奈良県立医科大学・附属病院の耐震化対応について

県立医科大学附属病院の地震時避難経路の掲示について

【地 震】

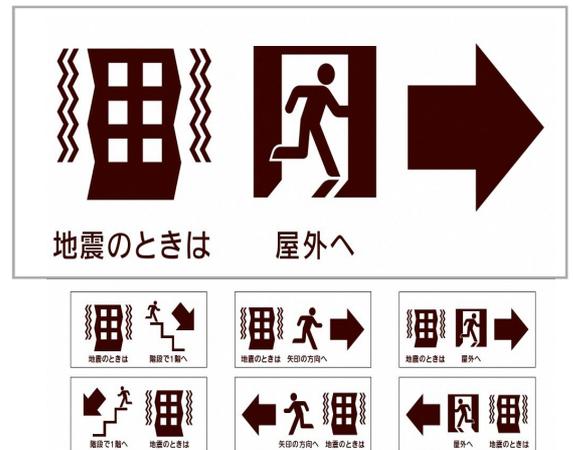
- ・地震避難経路の掲示としてはこれで良いと思う。
- ・地震時の対応としては、揺れている間はその場で身を守る行動をし、揺れが収まった後、余震等による2次被害に備え避難するというのを法人内に周知しておくが良い。
